European VW Fun Cup

Règlement Technique 2021

Additif 01

Art. 6 - Moteurs, boîte de vitesses et accessoires

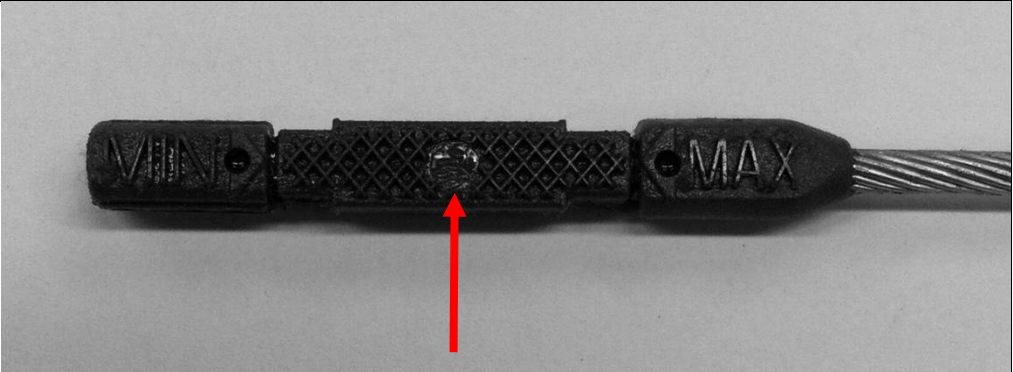
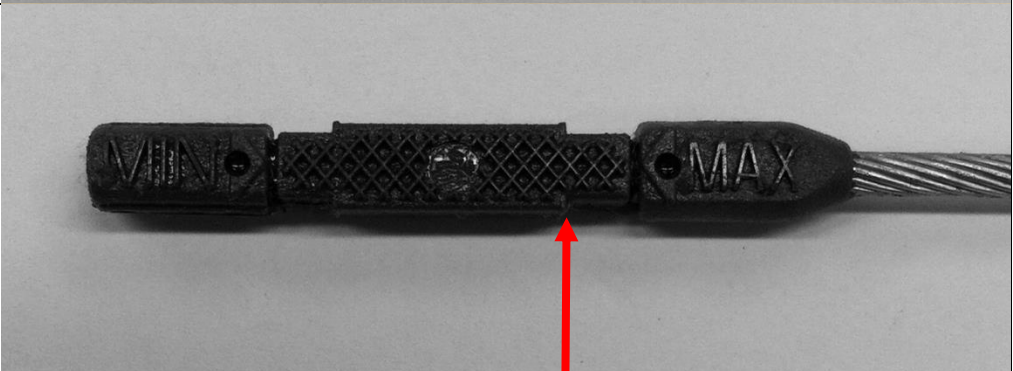
11. À aucun moment de la compétition, le niveau d'huile ne peut passer en dessous du seuil indiqué dans le tableau suivant :

Niveau d'huile à froid $T^{\circ}=20\pm 5^{\circ}\text{C}$	
Niveau d'huile à chaud $T^{\circ}=100^{\circ}$ MINI
